Referència: 1577/0/8

Denominació: Tapa nova 50 ml PP per tarro T-78

1ª prova de la versió de tapa per el tarro T-78

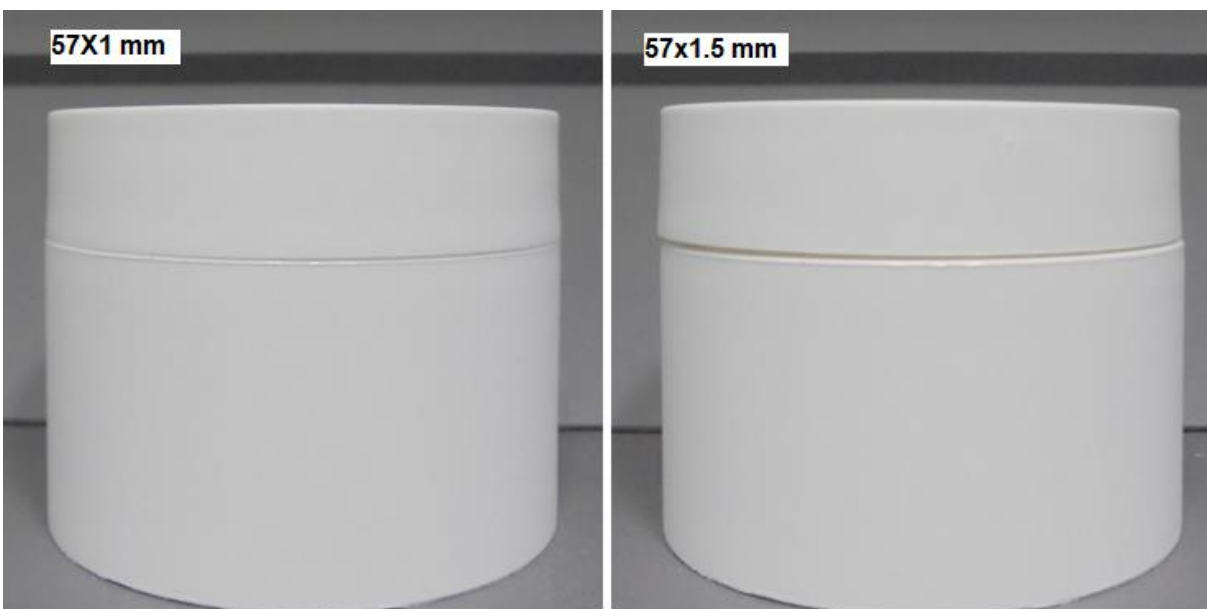
Les tapes queden tortes, amb més gruix de disc, es veu més. També queden una mica desplaçades.

Estanquitat no es 100% ok, però no per gruix de disc.

No hi ha allotjament del disc, per tan els discs queden per sobre els fil de rosca.
